Inspection générale de
l'Environnement et du
Développement durable

Mission régionale d'autorité environnementale
ÎLE-DE-FRANCE

Avis délibéré
sur le projet de prolongement du tramway T8 sud
et sur le plan local d'urbanisme intercommunal (PLUi)
de l'EPT Plaine commune (93)
à l'occasion de sa mise en compatibilité par déclaration de
projet

N°MRAe ACIF-2024-001
du 17/01/2024

Figure 6: Synthèse des modifications apportées sur la capacité routière et le stationnement le long du tramway T8 Sud (Étude d'impact, partie 5 p. 151)

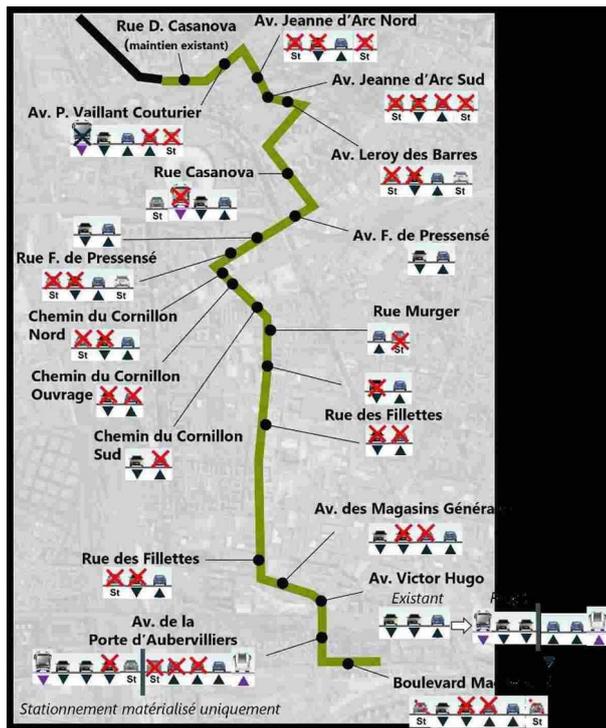
Les travaux du projet T8 Sud auront des conséquences sur la circulation routière le long du tracé du projet notamment en prenant place principalement sur les voies existantes. D'après l'étude d'impact, le projet induit une réduction globale de la capacité routière (partie 5, p. 151). Les modifications apportées sur les plans de circulation de certains secteurs sont synthétisées sur un schéma, récapitulées dans un tableau et détaillées secteur par secteur.

Malgré les effets positifs indéniables du projet en matière de développement des modes alternatifs de déplacement, et l'analyse assez détaillée des infrastructures de transport et des mobilités associées, l'Autorité environnementale estime que le projet doit s'inscrire dans le cadre d'une stratégie globale de mobilité à mettre en œuvre lors la mise en service du tramway, comprenant notamment une quantification et une justification de la part de report modal⁵ prévisible ou attendue, ainsi que des mesures relatives à la gestion de l'augmentation de la congestion du trafic routier liée aux reports sur les autres axes et la voirie locale, au regard des pollutions et nuisances occasionnées.

(5) L'Autorité environnementale recommande de présenter une stratégie globale de report modal des déplacements à l'horizon de la mise en service du tramway, comprenant des objectifs quantifiés et des mesures opérationnelles visant notamment à éviter ou réduire les effets sur l'environnement et la santé générés par les reports de trafic routier et les phénomènes de saturation associés.

Figure 7: Teneurs en dioxyde d'azote - État initial 2020 (Etude d'impact, partie 5 p.228).

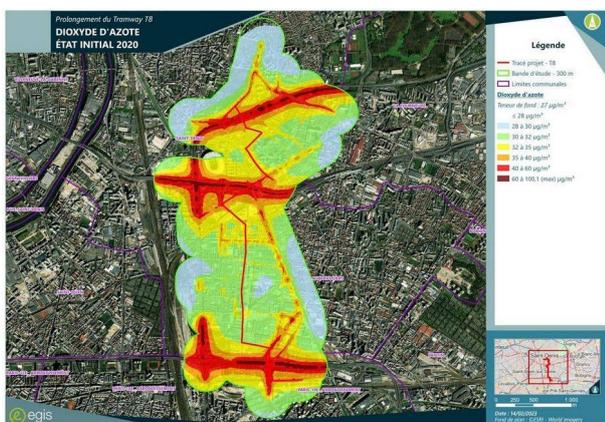
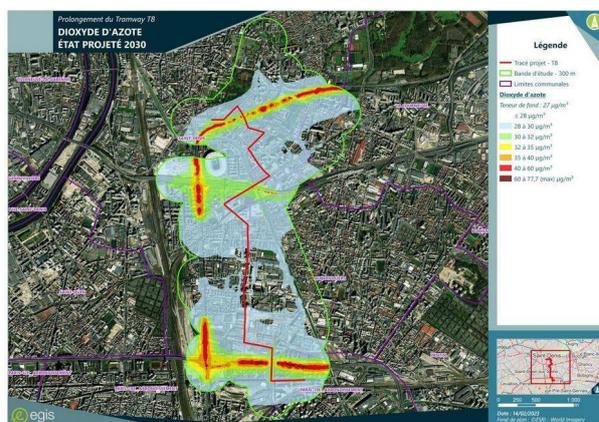
Toutefois, quel que soit l'état considéré (2020, 2030 et 2050), les valeurs de fond dépassent les valeurs guides de l'OMS pour le dioxyde d'azote, les PM₁₀ et les PM_{2,5} dans toute la zone d'étude. L'étude d'impact conclut par ailleurs que la réalisation du prolongement du tramway n'aura pas d'effets significatifs sur l'évolution des concentrations de polluants, à l'horizon 2030 ou à l'horizon 2050, comparativement au « fil de l'eau » (évolution de la situation sans projet). Cette absence d'impact positif du projet sur la qualité de l'air moyenne est expliquée par la forte influence des teneurs de fond sur les niveaux de concentration, notamment en ce qui concerne le dioxyde d'azote (Figures 7 et 8).

L'Autorité environnementale souligne que les données de trafic sont issues de projections réalisées pour les horizons 2030 et 2050, présentant elles-mêmes des incertitudes quant aux hypothèses retenues lors de leur élaboration. En effet, l'étude d'impact prend l'hypothèse du déploiement des zones à faibles émissions (ZFE) et prévoit que la totalité des véhicules en circulation d'ici 2030 seront « propres » (partie 5, p. 240). Pour l'Autorité environnementale, au regard du retard sur la mise en place de l'interdiction de circulation des véhicules les plus polluants, cette hypothèse n'est pas réaliste.

(8) L'Autorité environnementale recommande de réexaminer dans un sens plus réaliste les hypothèses retenues dans le cadre de l'analyse prospective de la qualité de l'air et fondées sur le déploiement à l'horizon 2030 des zones à faibles émissions ainsi que sur l'absence de toute émission de polluants générées par le parc de véhicules en circulation à cette échéance.
